MĚSTSKÝ ÚŘAD ZNOJMO

ZÁVAZNÉ STANOVISKO č. 44/2024

Zpřístupnění věže Hlásky_vybudování kovového schodiště s vyhlídkovou plošinou, vyčištění vnitřního prostoru a zpevnění nesoudržného zdiva v koruně zdiva věže Hlásky – **zřícenina hradu Cornštejn, Bítov na pozemku parc. č. st. 67 v katastrálním území Bítov, okr. Znojmo, kraj Jihomoravský**, nemovitá kulturní památka evidovaná v Ústředním seznamu kulturních památek pod rejstříkovým číslem 44978/7-6206 a nacházející se na území Krajinné památkové zóny Vranovsko-Bítovsko prohlášené vyhláškou Ministerstva kultury č. 157/2002 ze dne 2. dubna 2002, dle předložené výše uvedené dokumentace, se podle § 14 odst. 3 památkového zákona považuje z hlediska státní památkové péče za přípustné za splnění následujících podmínek stanovených v souladu s § 9 odst. 4 vyhlášky č. 66/1988 Sb., kterou se provádí zákon o státní památkové péči, které zajistí vlastník:

základní výkresy z předložené projektové dokumentace: XI/2023:

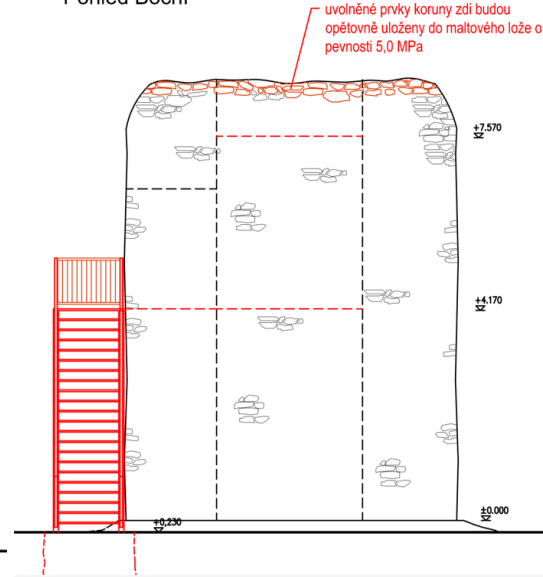
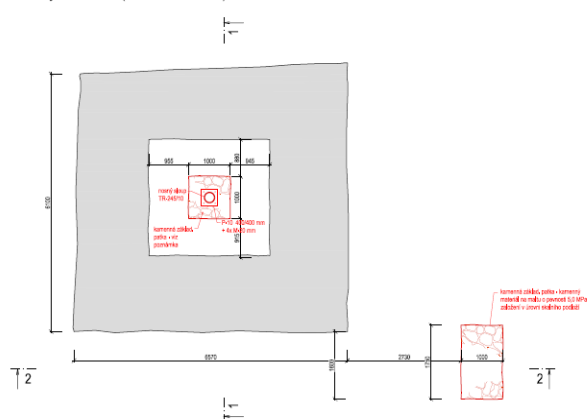
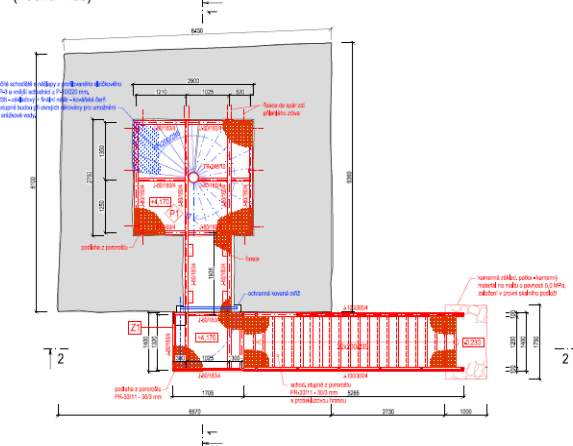
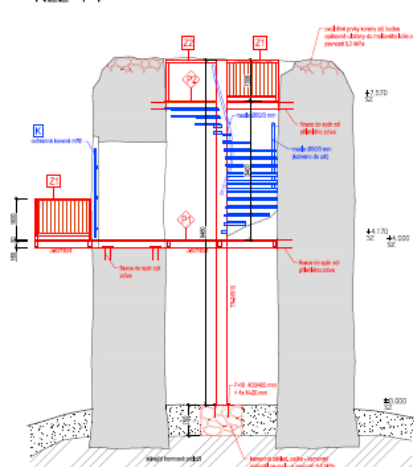
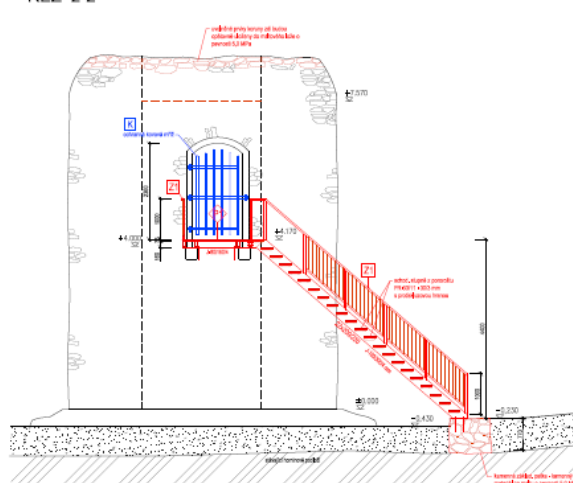
1. Práce budou dozorovány v rámci kontrolních prohlídek, na které bude vlastník ve stanovených fázích rozpracovanosti prací SKP zvát. První kontrolní prohlídka se uskuteční před zahájením prací, kde bude dohodnut přesný harmonogram prací, dále po postavení lešení, kdy dojde (po zjištění skutečného stavu koruny zdiva věže Hlásky) k odsouhlasení zástupců památkové péče míry odstranění travního krytu zhlaví a stanovení rozsahu nutného zpevnění jeho rozvolněných částí (po přesném stanovení rozsahu opravy zdiva bude zhotovitelem proveden vzorek opravy, který bude opět posouzen a odsouhlasen zástupci památkové péče); v případech postupů, které nemohly být komplexně ošetřeny tímto vydávaným závazným stanoviskem, budou nové dohodnuté postupy předloženy zástupcům památkové péče k odsouhlasení.
2. Kotvení prvků ocelové konstrukce vč. branky bude provedeno výhradně do spár zdiva.

Předmětem podání je zpřístupnění interiéru věže Hlásky a sanace její degradované koruny. Přístup do věže Hlásky bude zajištěn novým přímým kovovým schodištěm, kterým bude umožněn vstup na novou nástupní podestu věže Hlásky. Podesta bude tvořena ocelovou nosníkovou konstrukcí s podlahou z hustých pororošťů. Z podesty bude umožněn točitým schodištěm přístup na novou vyhlídkovou plošinu (v prostoru hlásky), která bude tvořena ocelovou nosníkovou konstrukcí a podlahou ze slízkového plechu. Podesty i zatočené schodiště bude vynášeno jednak novým středovým ocelovým sloupem a jednak stávajícími kamennými stěnami, ke kterým bude konstrukce kotvena. Založení venkovního schodiště i středového sloupu bude na novém kamenném základě. Celá ocelová konstrukce bude pozinkována a bude opatřena ochranným základovým a finálním nátěrem v odstínu kovářská čerň. Stávající koruna věže Hlásky bude očištěna od náletové zeleně a následně dojde k přezdění (opětovnému uložení) uvolněných kamenných prvků na maltu o pevnosti 5,0 MPa.“ Pro zhotovení základů vnějšího přístupového schodiště a patky sloupu vnitřního schodiště bude využit materiál (kameny) nalezený uvnitř hlásky. Vložená kovová schodišťová konstrukce bude kotvená do spár. Stávající (trámové) kapsy budou zachovány. Předpokládá se fixace a zpevnění rozvolněné koruny zdiva a odstranění náletových dřevin a zeleně (ve výkresech 03-05 v celé ploše koruny).
